東総R02-002号
令和2年7月16日

神奈川県川崎市幸区堀川町72番地34
東芝エネルギーシステムズ株式会社
代表取締役社長 畠澤 守

核燃料物質使用変更許可申請書

新旧対照表

図-9 燃料燃素の一例

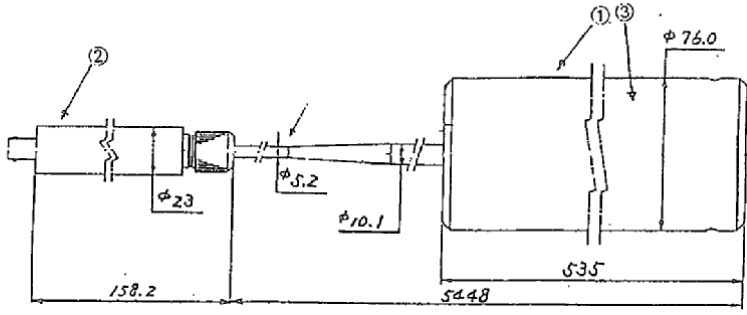
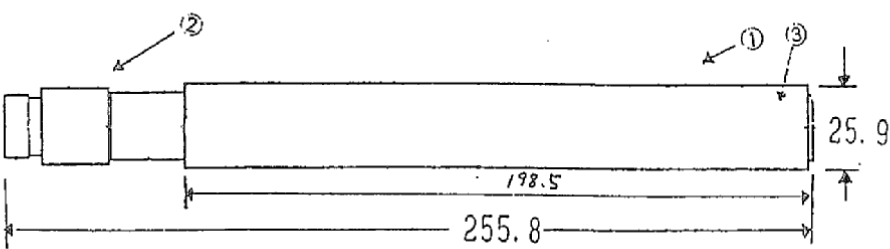
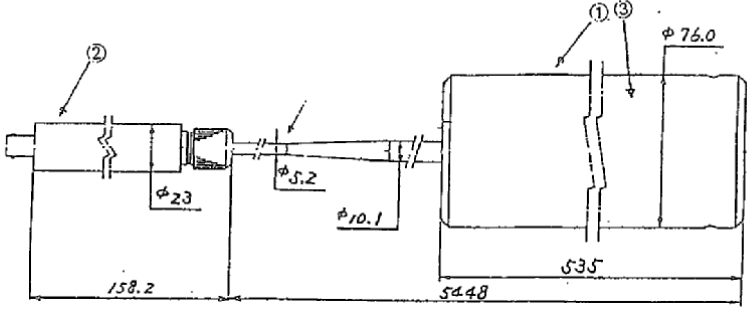
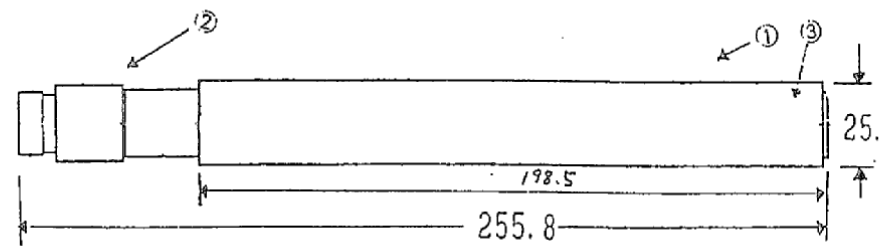
使用の方法見直しのため削除
